泊発電所3号機
審査会合における指摘事項に対する
回答について

【重大事故等対策有効性評価 成立性確認】

平成25年10月22日

北海道電力株式会社

図-1 炉心損傷防止の事故シーケンスにおける破断口位置の影響概念図

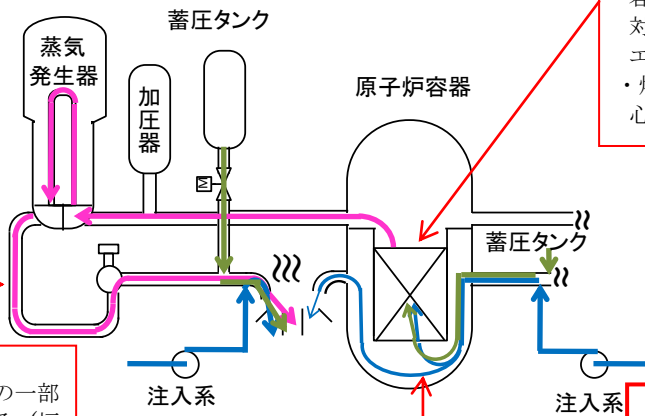
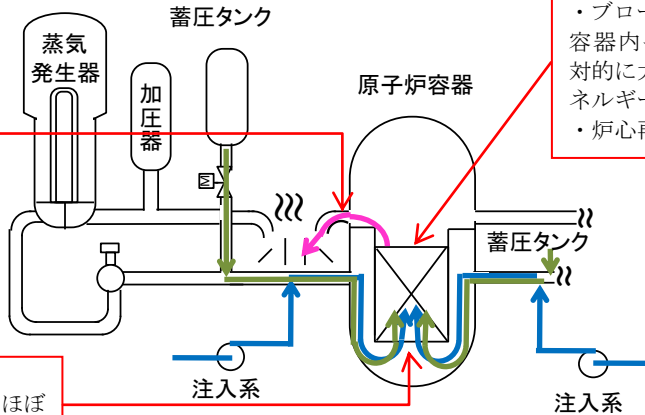
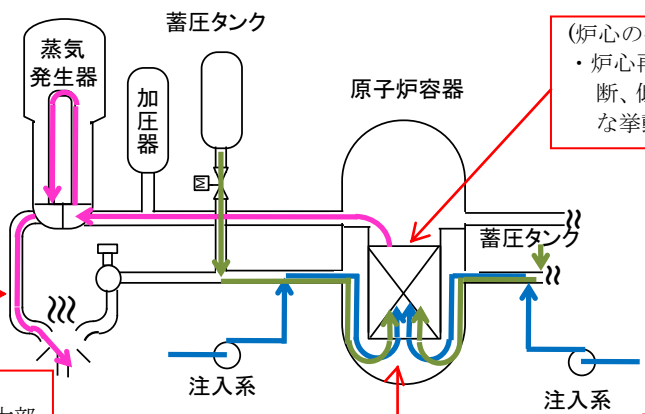
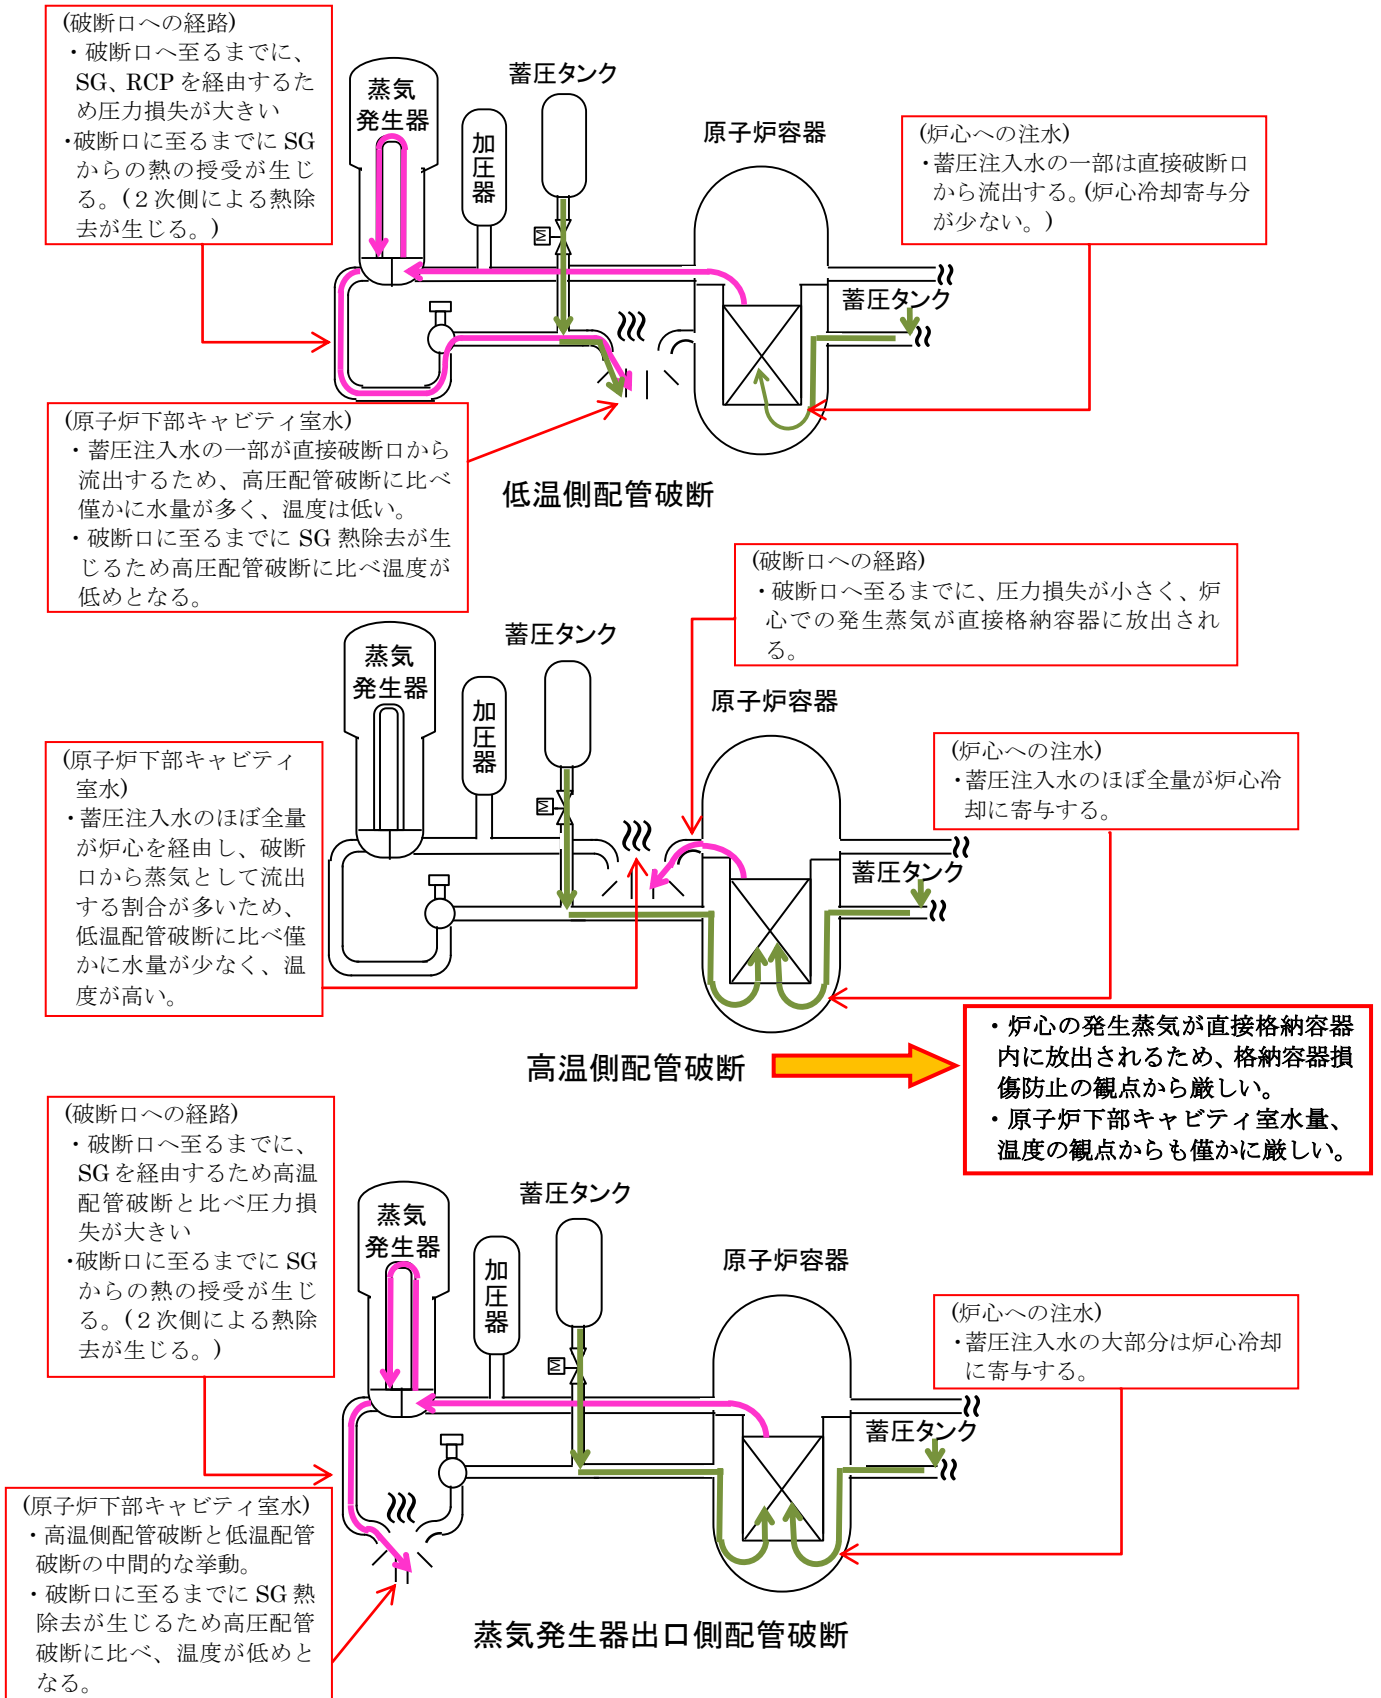
6. L O C A 事象における破断位置設定の考え方について

表-2 に示すとおり、事象に対する影響を踏まえると、炉心損傷防止の観点からは、炉心有効注入流量が少なくなり炉心再冠水が遅くなる低温側配管破断、格納容器破損防止の観点からは、炉心のエネルギーが放出されやすい状況となる高温側配管破断の想定が重大事故対策の有効性の確認に対して厳しい状態選定と判断される。

図-3 格納容器圧力の時間変化 (短期応答)

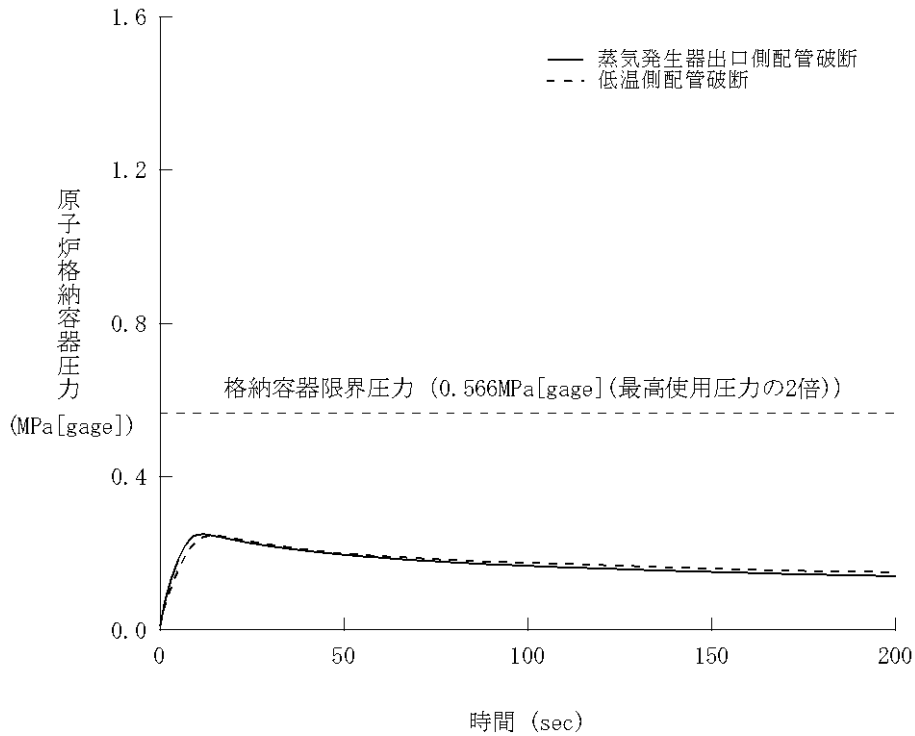
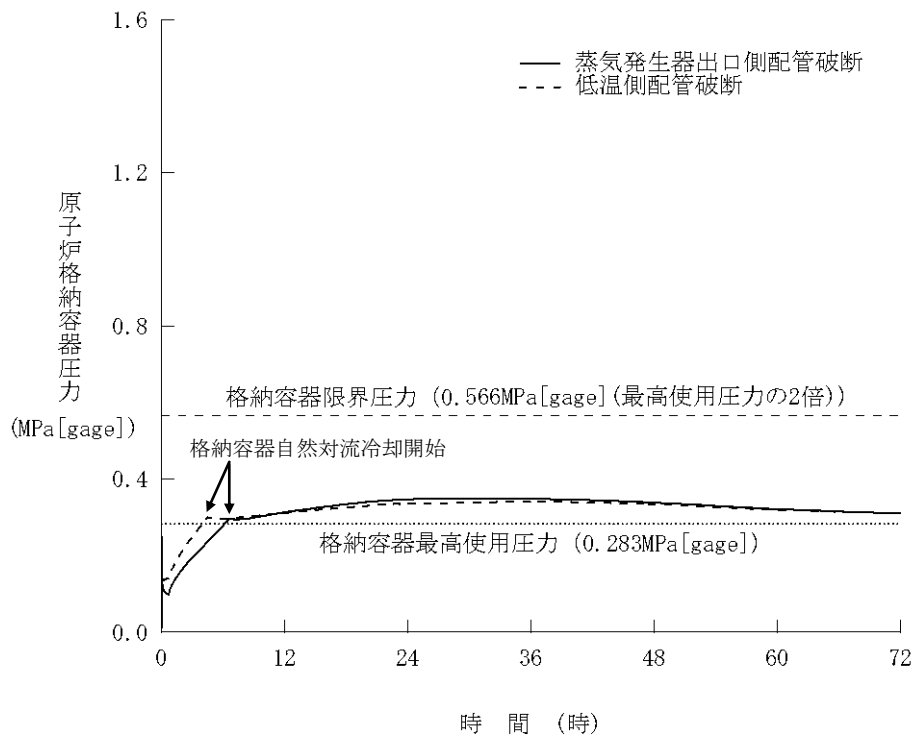
格納容器除熱機能喪失事象における破断想定位置変更時の影響について

格納容器圧力の短期応答を図-3に示す。また、長期応答を図-4に示す。その結果、事象初期においては、1次冷却材ポンプの流動抵抗を受けることなく、炉心及び蒸気発生器 2 次側の熱を 1 次冷却材が格納容器に輸送すること、また、蒸気発生器出口側配管破断の破断口径が相対的に大きいことから、事故発生直後の格納容器圧力の上昇は蒸気発生器伝熱管出口側配管破断の場合の方が僅かに大きくなる。しかし、その後は、蒸気流出が相対的に多い蒸気発生器出口側配管破断で 1 次系圧力が低く推移して ECCS 注入水量が多めとなるため、炉心がより冷却される傾向となる。その結果、格納容器自然対流冷却開始までは、低温側配管破断で格納容器圧力は高めに推移し、格納容器自然対流冷却開始以降においては、両者でほぼ同様の応答を示している。

よって、格納容器除熱機能喪失事象において低温側配管の破断を想定することは、炉心損傷の観点でより厳しく、かつ、より崩壊熱レベルの高い早期に自然対流冷却が開始

されることから再循環ユニットに要求される性能をより厳しく見積もることになり、妥当と判断される。

図1 格納容器過圧破損事象時の原子炉下部キャビティ室の水量の推移

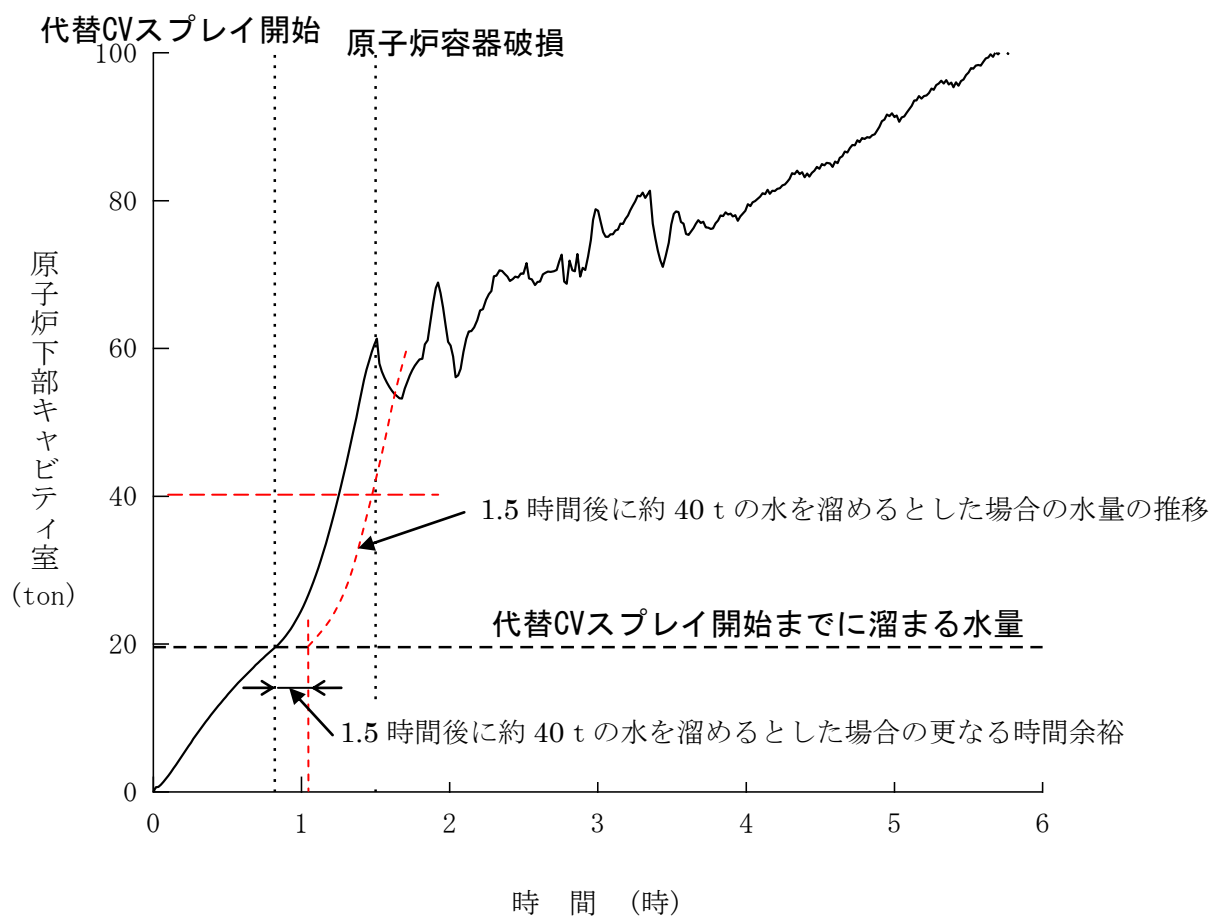
7. CV 過圧破損事象における代替 CV スプレー開始の時間余裕について

さらに不確実性を考慮し、原子炉容器破損時点では、最低限必要と評価される水量（20 t）の2倍程度の水を確保することとした場合、図1より、代替CVスプレーによる注水を事象発生から1時間後には開始する必要がある。

以上より、泊3号機のCV過圧破損事象においては、事象発生から1時間後までに代替CVスプレーを作動させる必要があると考える。
